Autorità di Bacino del fiume Tronto

DECRETO DEL SEGRETARIO GENERALE
DELL' AUTORITA' DI BACINO DEL FIUME TRONTO
N. 10 del 31.08.2015

OGGETTO: Piano stralcio di bacino per l'Assetto Idrogeologico del fiume Tronto (PAI) approvato con deliberazione del Consiglio regionale delle Marche n. 81 del 29.01.2008 – Procedimento di modifica d'ufficio – Perimetrazione (nuovo inserimento) dell'area in dissesto gravitativo che interessa l'abitato della Frazione Colle Frattale nel Comune di Acquasanta Terme (AP).

Allegato "A" al Decreto del Segretario Generale n. 10 del 31.08.2015

Allegato A: Procedimento di modifica d’ufficio – Perimetrazione (nuovo inserimento) dell’area in dissesto gravitativo che interessa l’abitato della Fraz. Colle Frattale nel Comune di Acquasanta Terme (AP). – Carta del dissesto e delle aree esondabili tav. 10/35 (Sez. 338060).

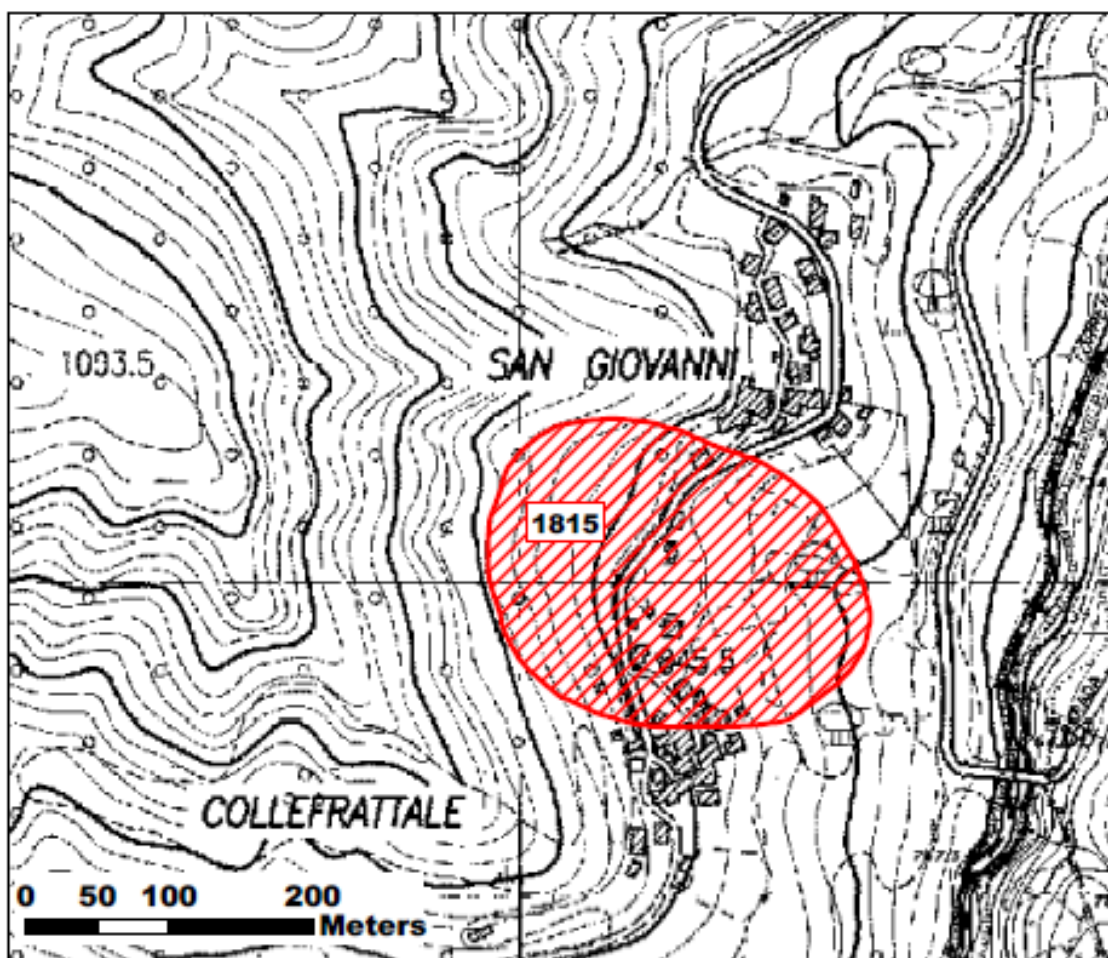
1. DI ADOTTARE la perimetrazione (nuovo inserimento), elaborata dalla Segreteria tecnico-operativa di questa Autorità di bacino, riguardante l'area in dissesto gravitativo che interessa l'abitato della Frazione Colle Frattale nel Comune di Acquasanta Terme (AP), nella Tav. 10/35 del Piano stralcio di bacino per l'Assetto Idrogeologico del fiume Tronto (PAI) approvato, per la parte relativa al territorio della Regione Marche, con deliberazione amministrativa dell'Assemblea legislativa regionale Marche n. 81 del 29.01.2008;

2. DI INDIVIDUARE E CLASSIFICARE, come da cartografia allegata al presente decreto quale sua parte integrante e sostanziale (All. A), **il nuovo perimetro** contraddistinto con il codice **n. 1815 (scivolamento – H3 – R4)**.

Codice: **n. provv. 1815** – Tipologia: **scivolamento** - Stato dissesto : **attivo** - Carattere attività: **costante** – Superficie: **ha 4,439** - indice di pericolosità : **H3** - indice di rischio: **R4**;
